INFORME DE HITO DE CONTROL N° 19855-2024-CG/GRSM-SCC

OBRA: “MEJORAMIENTO DEL SERVICIO DE
TRANSITABILIDAD DEL CAMINO VECINAL, EMP. PE-5N (DV.
YACUCATINA) – UTCURARCA – MACHUNGO – SAUCE,
DISTRITOS DE JUAN GUERRA, ALBERTO LEVEAU, SAUCE
Y PILLUANA, PROVINCIA DE SAN MARTÍN Y PICOTA,
DEPARTAMENTO DE SAN MARTÍN”, CON CUI N° 2454755

HITO DE CONTROL N° 5 – REFORMULACIÓN DEL EXPEDIENTE TÉCNICO.

Cunetas rectangulares del plano DL-C-T

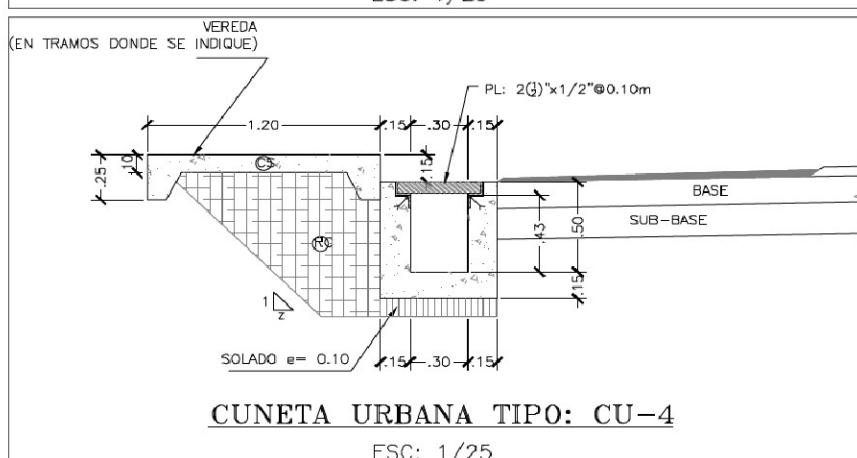
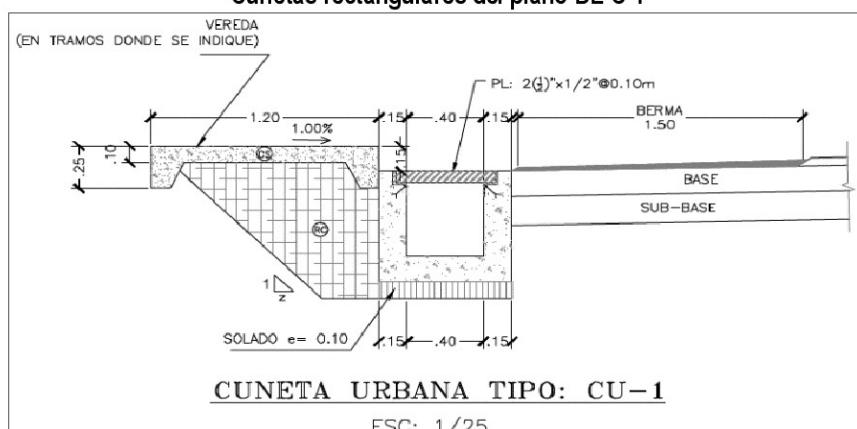
De los planos DL-C-T y CD-01, se observa seis (06) tipos de secciones de cunetas triangulares, las mismas que se clasifican en revestidas con concreto y revestidas con vegetación, sin embargo, en la planilla de metrados se considera como si todas las cunetas triangulares estarían revestidas con concreto.

De los planos DL-C-T y CD-01, se observa tres (03) tipos de secciones de cunetas rectangulares. La estructura es de concreto armado, se ha constatado que algunas presentan rejilla metálica y otras son tapadas (concreto). Por tanto, si consideramos a la mayor sección de los diseños, ósea, que todas las cunetas sean del tipo CR1 (con tapa), tuviéramos una sección de concreto de:

Sin embargo, en la planilla de metrados para concreto armado en cunetas rectangulares se constata una sección de 0,76 m² que representa el 194% mayor a la sección del tipo CR1 (con tapa). En ese sentido se debe evaluar en conjunto 03.05.04 CUNETAS, con la finalidad que se sinceren los metrados.

Al respecto, Mediante informe técnico n.º 242-2024-GRSM/GRI-SGEYO de 18 de julio de 2024, el subgerente de Estudio y Obra del Gobierno Regional, dio como respuesta lo siguiente: se realizó la verificación y evaluación de los planos, metrados y el "ESTUDIO DE HIDROLOGÍA E HIDRÁULICA", en la cual se pudo verificar la proyección de las cunetas, por lo que se tomará la información presentada y para mejor compresión se compatibilizó con el metrado y el presupuesto de obra.

Sin embargo, el análisis de la comisión de control es el siguiente: se ha revisado el plano DL-C-T y CD-01, el cual contiene el tipo y detalles de cunetas y un cuadro de progresivas con la ubicación longitudinal de estas, evidenciándose seis (06) tipos de diseño para cuneta triangular según su revestimiento y ubicación, y tres (03) para cuneta rectangular. Además, no se evidencia compatibilidad entre la planilla de metrados y los planos de tipos y detalles de cunetas proyectadas, debido a lo siguiente:

- De la sección rectangular, señalar que el área de sección de cuneta considerada para el metrado ha sido sincerada (área _{cad} = 0,29 m²); sin embargo, al presentarse distintas dimensiones de sección hidráulica, se deduce que dicho valor representa a un solo diseño de sección hidráulica, pese a presentarse dimensiones de cunetas rectangulares de 0,30 x 0,50 m, 0,40 x 0,50 m y 0,50 x 0,50 m. Asimismo, no se ha evidenciado la ubicación de dichas cunetas en los planos ni se detalla en la planilla de metrados.
- Respecto a la sección triangular, señalar que, estas se clasifican en revestidas con concreto y revestidas con vegetación; sin embargo, en la planilla de metrados se considera como si todas las cunetas triangulares estarían revestidas con concreto.

Agregar a todo ello, que no se especifica en los planos en que progresivas se están proyectando las estructuras según el tipo de revestimiento, ni se detalla en la planilla de metrados, por lo que la observación persiste (con acciones).

Imagen n.º 8
Vista en planta del puente proyectado sin las defensas ribereñas

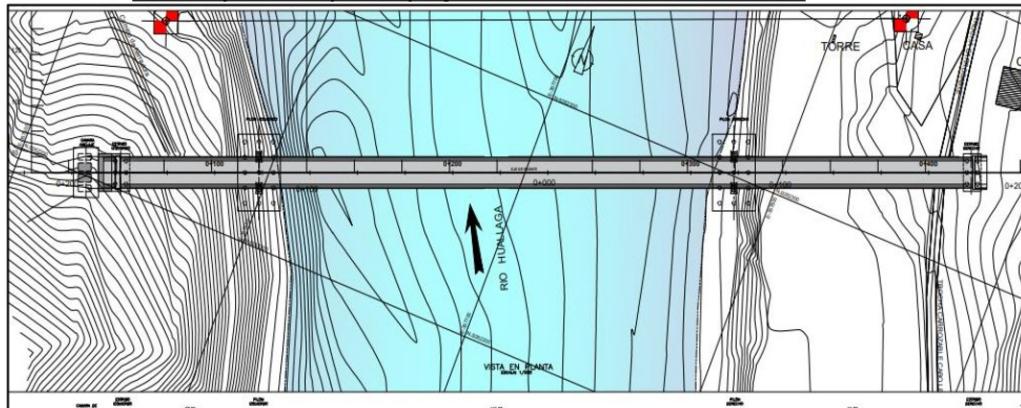
3. De la revisión al estudio geotécnico, se evidenció que este recomienda: “(...) la construcción de una defensa ribereña para ambos pilares del puente vehicular en el río Huallaga. esta deberá consistir en un enrocado cimentado sobre grava y a una profundidad no menor a 6 metros y/o por debajo de la profundidad de socavación estimado en el estudio hidrológico. la roca componente de esta estructura deberá tener un diámetro no menor a 1.20 metros, un peso específico superior a 1.40 gr/cm³ (...)”, sin embargo el proyectista no ha considerado la defensa ribereña en el expediente técnico, hecho que puede afectar la estabilidad de los pilares del puente. A continuación se muestra la vista de la planta del puente, en la cual no se evidencia las defensas ribereñas recomendadas en el estudio geotecnico.

Al respecto, mediante informe técnico n.º 242-2024-GRSM/GRI-SGEYO de 18 de julio de 2024, el subgerente de Estudio y Obra del Gobierno Regional, precisa que la observación realizada, se manifiesta durante el inicio de ejecución de la obra, se realizará el trazo y replanteo del eje de la vía, pudiendo según la zona mover el eje al talud de corte o a la zona de corte; o generar un relleno estable del talud para que el sardinel tenga donde cimentar; todo ello debido a que se trata de un expediente técnico que será ejecutado bajo el sistema de precios unitarios, las valorizaciones se deberán formular con los metrados realmente ejecutados (con los precios unitarios ofertados), asimismo el reglamento permite prestaciones de adicionales de obra menores o iguales al 15% establecido en el artículo n.º 205 del Reglamento de la ley de Contrataciones.

Del análisis de la comisión de control, la Entidad, en su respuesta no toma en cuenta recomendación del especialista del estudio geotécnico, indicando que durante el inicio de la obra se realizará el trazo y replanteo del eje de la vía pudiendo según la zona mover el eje al talud de corte o a la zona de corte; o generar un relleno estable del talud para que el sardinel tenga donde cimentar. Por lo tanto, la observación persiste (con acciones).
